Affaire : Pascal BEAUCHAMP & Mme Frédérique SCHREIBER C / SCCV MONTBONNOT MESANGES
Ordonnance du 31 octobre 2018, Dossier : 18/00677

RAPPORT FINAL D'EXPERTISE JUDICIAIRE

Concernant des désordres et ou malfaçons constatés, sur les parties commune que privatives / logement de M. BEAUCHAMP et Mme SCHREIBER de l'ensemble immobilier situé au 90, rue STENDHAL 38330 MONTBONNOT SAINT MARTIN,

10 - DETAIL : remontée voie + couvertine sur les places de stationnement - 05 janvier 2021 - Ech. 1/5

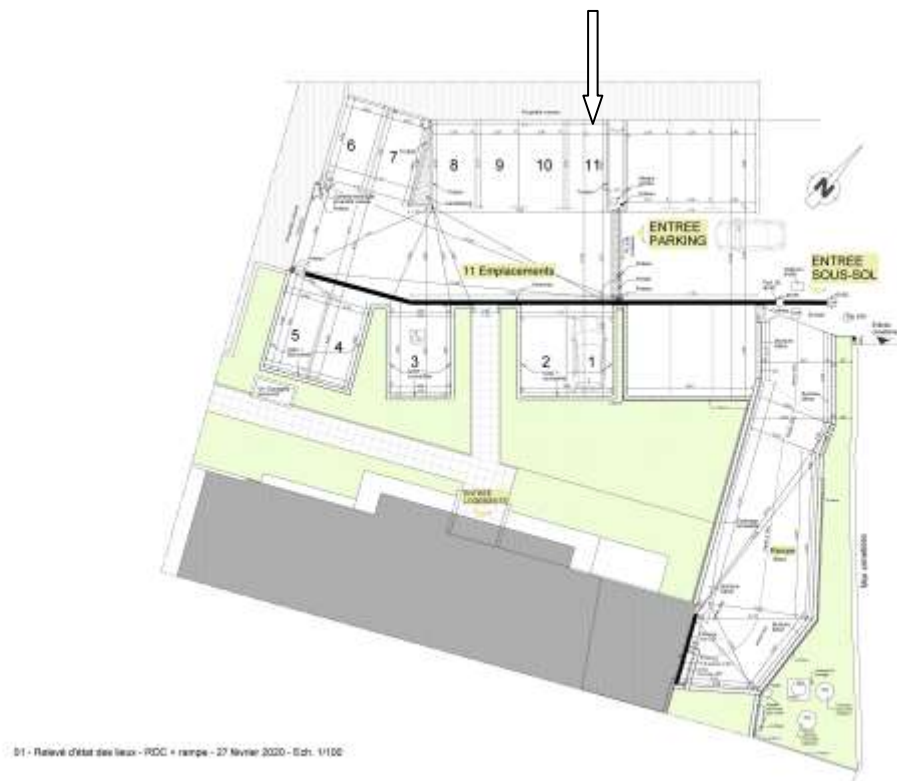
Les cheminements piétons ont été créés entre les stationnements délimités par des murets en relevé avec de plus des couvertines métalliques débordantes de 3 cm de protection des relevés d'étanchéité qui ont été rapportés sur ces murets, formant chasse roues. (Cf. coupe de détail ci-après)

Ces couvertines métalliques réduisent les largeurs des stationnements.

Elles sont coupantes et dangereuses (photo) pour les personnes et les biens, provoquant des dégâts sur les véhicules qui tentent de se garer, ces obstacles ne sont pas repérés par les radars de recul.

Ces couvertines sont vissées, nous avons trouvé au sol de nombreuses vis provenant du

chantier, les demandeurs se sont plaints suite à de multiples crevaisons du fait des gravoits de chantier et des angles coupants et saillants.

Nota : Les finitions ne sont pas terminées au droit de ces relevés, le delta MS du complexe d'étanchéité est encore visible et non fermé par une bande soline

10 - DETAIL : remontée voie + couvertine sur les places de stationnement - 05 janvier 2021 - Ech. 1/5

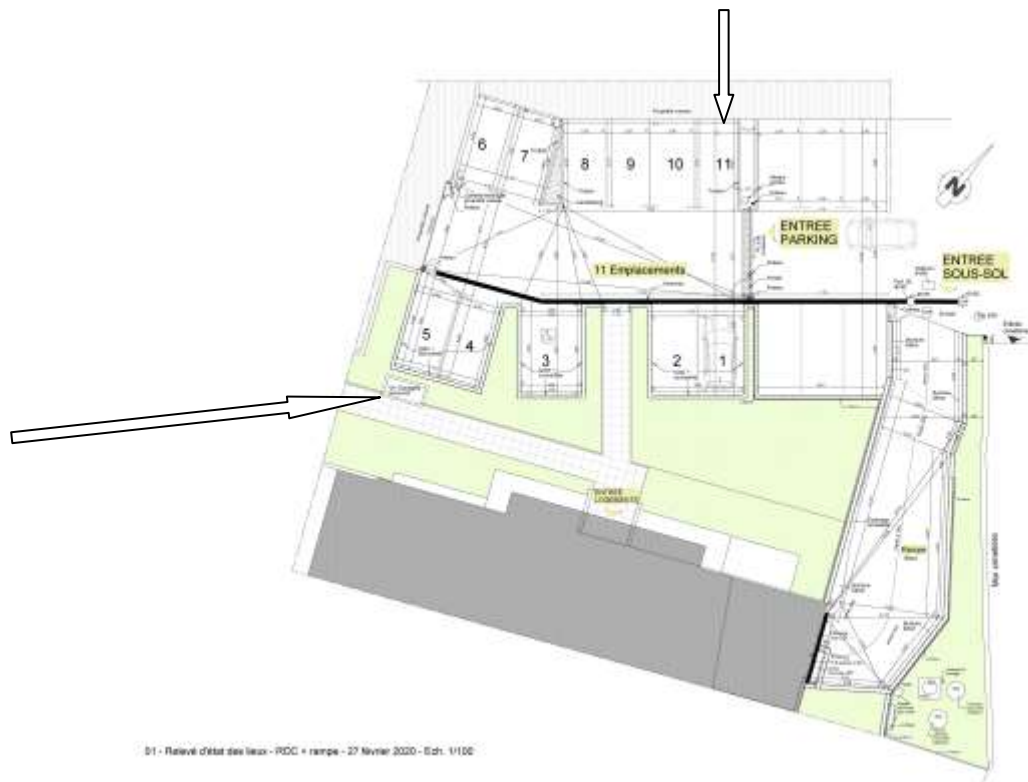
Les cheminements piétons ont été créés entre les stationnements délimités par des murets en relevé avec de plus des couvertines métalliques débordantes de 3 cm de protection des relevés d'étanchéité qui ont été rapportés sur ces murets, formant chasse roues. (Cf. coupe de détail ci-après)

Ces couvertines métalliques réduisent les largeurs des stationnements.

Elles sont coupantes et dangereuses (photo) pour les personnes et les biens, provoquant des dégâts sur les véhicules qui tentent de se garer, ces obstacles ne sont pas repérés par les radars de recul.

Ces couvertines sont vissées, nous avons trouvé au sol de nombreuses vis provenant du

chantier, les demandeurs se sont plaints suite à de multiples crevaisons du fait des gravoits de chantier et des angles coupants et saillants.

Nota : Les finitions ne sont pas terminées au droit de ces relevés, le delta MS du complexe d'étanchéité est encore visible et non fermé par une bande soline

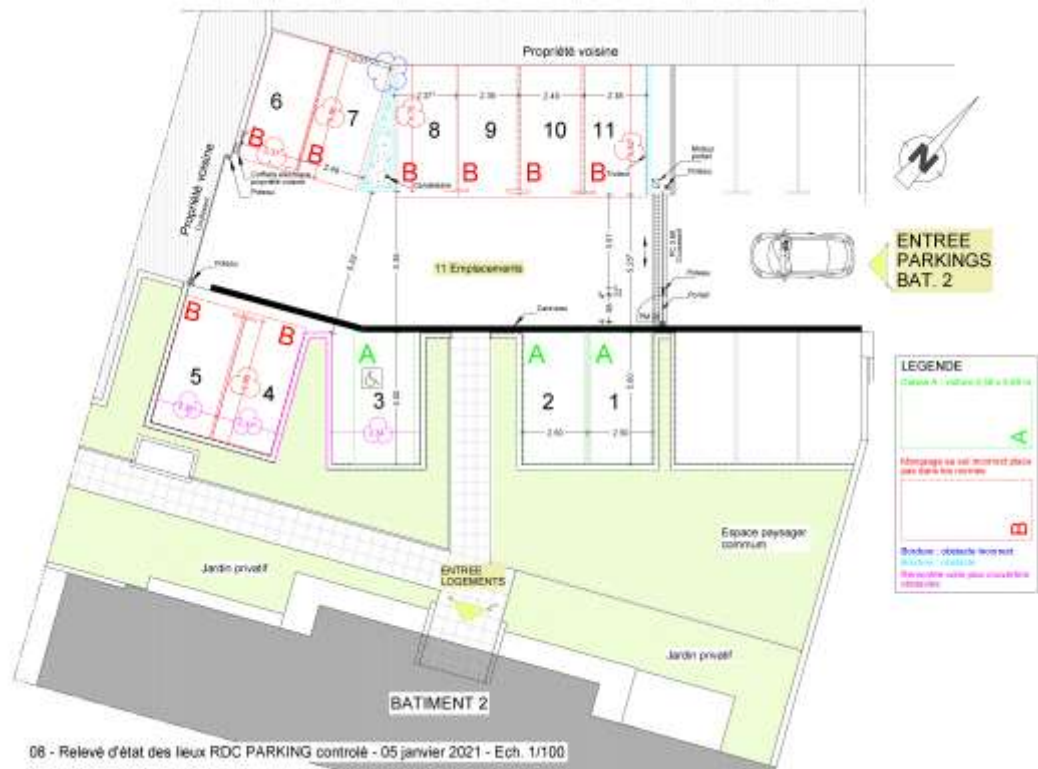
- il apparaît que le portail coulissant du voisin côté Ouest n'a pas été posé comme défini sur le permis, il vient empiéter sur la limite de propriété du bâtiment 2 et le poteaux de réception ainsi que le coffret électriques ont été construits sur la propriété du bâtiment 2, en servitude et formant des obstacles
- Le portail coulissant + portillon délimitant les stationnements du bâtiment 3 (locatif) et du bâtiment 2 (accession), côté Est, est lui aussi mal implanté, il pénalise la circulation des véhicules en la réduisant principalement pour les places n°1 et n°11 car il a été posé en le rapprochant légèrement des places 1 et 11, ce qui réduit d'autant les possibilités de manœuvrer.

De plus, ce portail n'est pas sécurisé, il peut s'ouvrir très facilement en passant la main pour atteindre la commande située côté stationnement bâtiment 2.

- Nota : Ce portail avec portillon piéton a fait l'objet de multiples implantations avec des positions différents pour ces ouvrages entre le dossier de permis de construire et les plans au stade du projet et ce qui a été réalisé sur site.

Plan relevé et contrôle stationnement parking et classe d'appartenance en annexe 5 au présent rapport

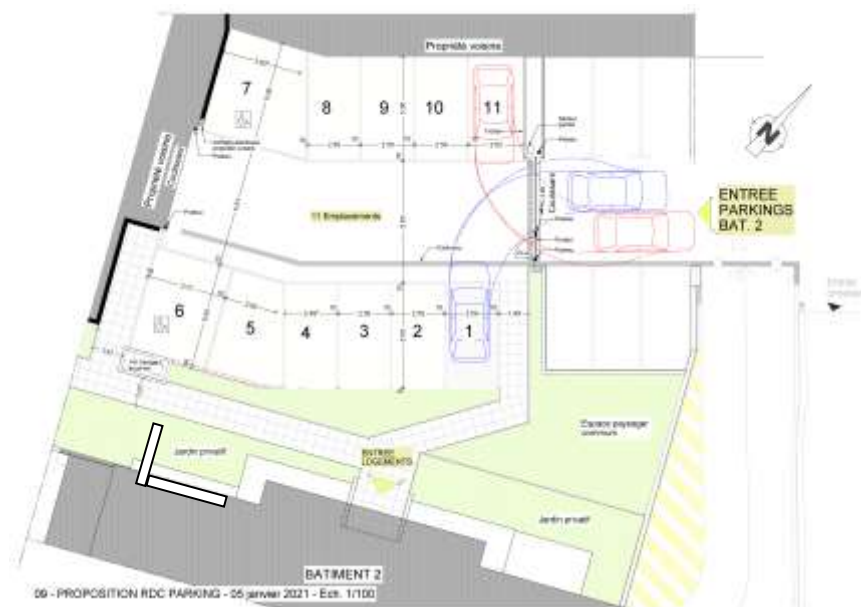
IMPORTANT : les classes d'appartenance devant être indiquées dans les contrats de vente (devant faciliter une information correcte des acquéreurs) ne nous ont pas été transmises :

Les stationnements en catégorie A : respectant toutes les dimensions de références n'admet aucune réduction de dimension, sont dits « normaux » et conviennent à la plupart des véhicules d'Europe occidentale : dimension utile de largeur 2,30 ml x profondeur utile de 5,00 ml

Ces erreurs relèvent de l'Exécution

Les ouvrages sont impropres à leur destination tant ils sont difficilement utilisables et pour certains impossibles à utiliser (impossible d'ouvrir les portières de la voiture une fois garé et / ou obligation de marcher sur et à proximité des couvertines métalliques qui sont glissantes et coupantes)

Il convient de remanier entièrement ce parc de stationnement en arasant les relevés et en réimplantant entièrement toutes les places de stationnement comme indiqué sur les plans qui sont annexés au présent rapport d'expertise

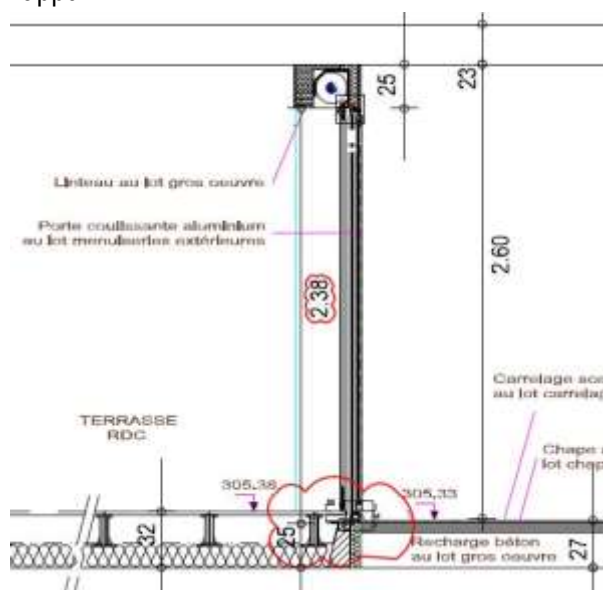
- Infiltrations d'eau systématiquement lorsqu'il pleut au-dessus et au droit des appuis des menuiseries extérieures : Un test a été fait sur site consistant simplement à verser un verre d'eau sur l'appui (donc sans pression) : l'eau s'infiltré immédiatement à l'intérieur sur le sol du logement, ceci est à reprendre de toute urgence afin de ne pas accentuer les dégradations provoquées par ces entrées d'eau au droit des sols, des doublages en plaque de plâtre et des voiles qui sont en brique, ces matériaux sont intolérants aux infiltrations d'eau .
 - Un deuxième test a été effectué le 20/02/2020, aucune infiltration n'a été constatée
- La terrasse extérieure est étanchée, avec une protection en dalles / carrelages ciment sur plots qui sont mal posées avec des calages au droit des seuils qui sont

partiellement encastrés au droit des orifices de drainage ouverts et sans protection.

En effet, les busettes / pare tempête n'ont pas été posées au droit des orifices de drainage qui sont directement exposés

Lors de fortes pluies avec du vent, les drainages peuvent se remplir et l'eau peut pénétrer à l'intérieur

orifice de drainage non protégé par busette

Les calages au droit des seuils sont ponctuels et aléatoires avec des cales amovibles posées directement sur les seuils **contrairement aux plans JFI ci-après**

Coût estimatif de reprise des supports des plots afin qu'ils ne puissent plus appuyer sur les seuils PVC des menuiseries comprenant : création de plots spécifiques sur l'étanchéité avant le seuil, pose de dalles avec fixations adaptées pour le porte à faux à tenir / ou remplacement des seuils par des seuils aluminium renforcés prévus à cet effet .

Extrait plan JFI

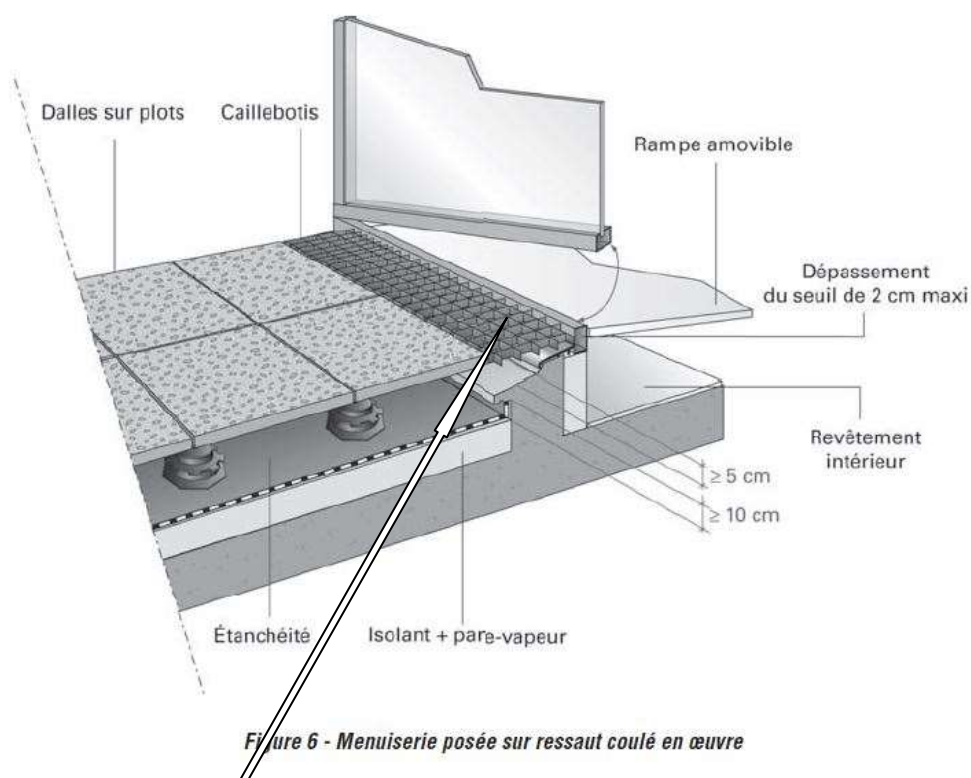
Un seuil de menuiserie n'est en aucun cas un support pour une dalle / carrelage sur plot sauf disposition spécifique définie et détaillée dans les pièces écrites, plans et détails d'exécution des entreprises.

Des appuis répétés sur les seuils provoquent des déformations qui à terme sont préjudiciables pour la pièce d'appui de la menuiserie et pour l'étanchéité sous l'appui.

Les détails erronés diffusés à ce sujet par JF INGENIERIE sont en annexe dans le dossier dénommé « PORALU » / sous dossiers « Diff.OPC pr point » et « Pour ind B »

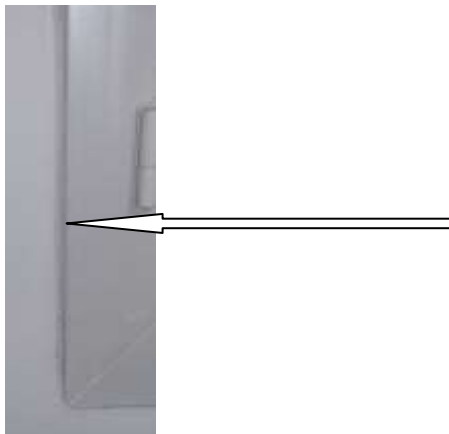
- Menuiseries extérieures : Têtière cassée, gâches non réglées, le demandeur est contraint de pousser le haut de la menuiserie pour que le pêne s'enclenche dans la gâche (il faut être deux pour fermer une fenêtre).
- La fenêtre semble voilée
- Des courants d'air sont constatés le 14/06/2019, visiblement importants en cas de vent moyennement fort, les menuiseries ne sont pas étanches, les joints d'étanchéité compris sous appui doivent être contrôlés
- Des odeurs provenant de l'extérieur sont constatées, l'étanchéité n'est pas assurée

Coût estimatif de remplacement de la menuiserie extérieure

Coût estimatif HT : 1 130 .00€ HT

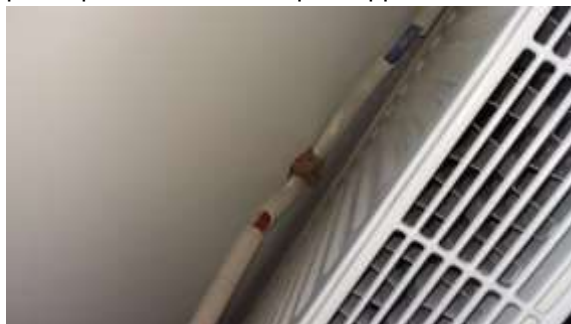
- Radiateur : Le calfeutrement au droit de la pénétration des réseaux provenant du doublage n'a pas été réalisé

IMPORTANT : Ceci est un défaut généralisé d'exécution pour l'ensemble des radiateurs de l'ensemble du logement, ce qui provoque des phénomènes de convection non maîtrisés, de courants d'air froids et un apport d'humidité incompatibles avec les normes thermiques et sanitaires en vigueur.

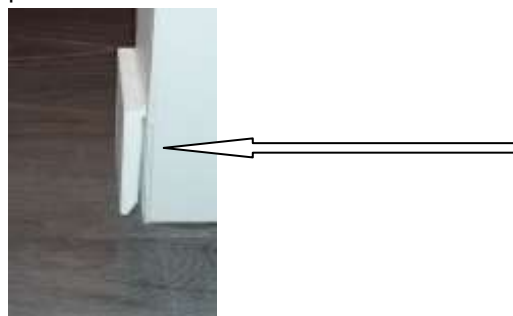
- La trappe d'accès d'entretien à la baignoire est inaccessible, la robinetterie a été posée sur un côté (côté droit), ce qui gêne à l'utilisation prévue pour cette baignoire pour 2 personnes en simultanée.

Coût estimatif adaptation baignoire / meuble et robinetterie:

Coût estimatif HT : provision 3 050.00€ HT

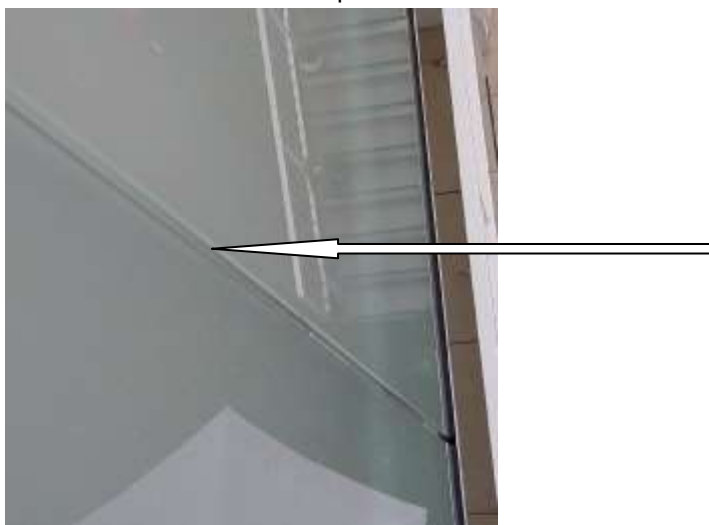
- La surcharge d'exploitation demandée par les acquéreurs dans le but de faire installer un four à pain extérieure n'a pas été respectée par la SCCV MONTBONNOT MESANGE, cela malgré les documents transmis par les demandeurs à ce sujet et les rappels faits en cours de construction. Les

demandeurs ont installé une « plancha », ce qui ne correspond en aucun cas à l'usage initial souhaité.

Reprise dalle pour mise en conformité surcharge d'exploitation

Ce type de travaux est maintenant pratiquement inenvisageable au regard de l'ensemble des contraintes et des impacts générés par la démolition et reprise d'une dalle (**provision de 40 000,00 € HT** pour ces travaux ayant un impact sur : étanchéité + dalles, sur menuiseries extérieures, sur dalle à l'intérieur du logement pour reprise du ferrailage, des menuiseries extérieures, du plancher chauffant, des ouvrages mitoyens et des impacts chez les voisins).
